技 OSL20-014

株式会社 三桂製作所

KMBML16 及び KMBCL16 (KMBGL16)仕様変更のご案内

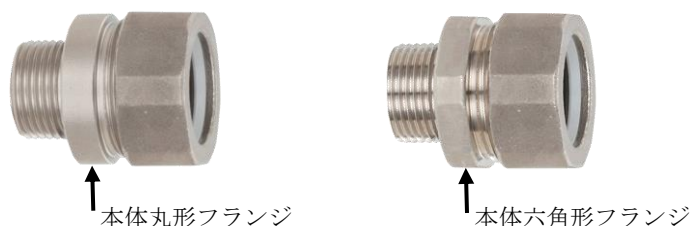
① 材料・材質の変更

- ・ 材料を現在の SUS 鋼管切削品から、ステンレス鋳物品に変更します。
- ・ 材質は鋳物用のステンレス SCS13 となります。
※耐食性、耐薬品性等の特性は SUS304 と同等です。
※袋ナットは、現行品もステンレス鋳物品となっております。

② 本体形状の変更点について

- ・ 本体フランジ部が丸形から六角形になります。
- ・ 表面は鋳肌となります。

締め付け施工性向上のため、本体フランジ形状を六角形に変更します。

材料及び加工コストアップを避けるため、ロストワックス製に変更します。
